Müşteri ifadesi / Atölye tespiti

Teknik açıklama

Yazılıma bağlı farklılık

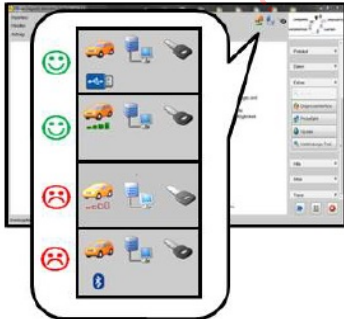
"KESSY" ile donatılmış ve kontak kilidi bulunmayan araçlarda, kontak anahtarının aşağıdaki gösterildiği şekilde ilgili yuvaya takılması gerektiğine dikkat edin:
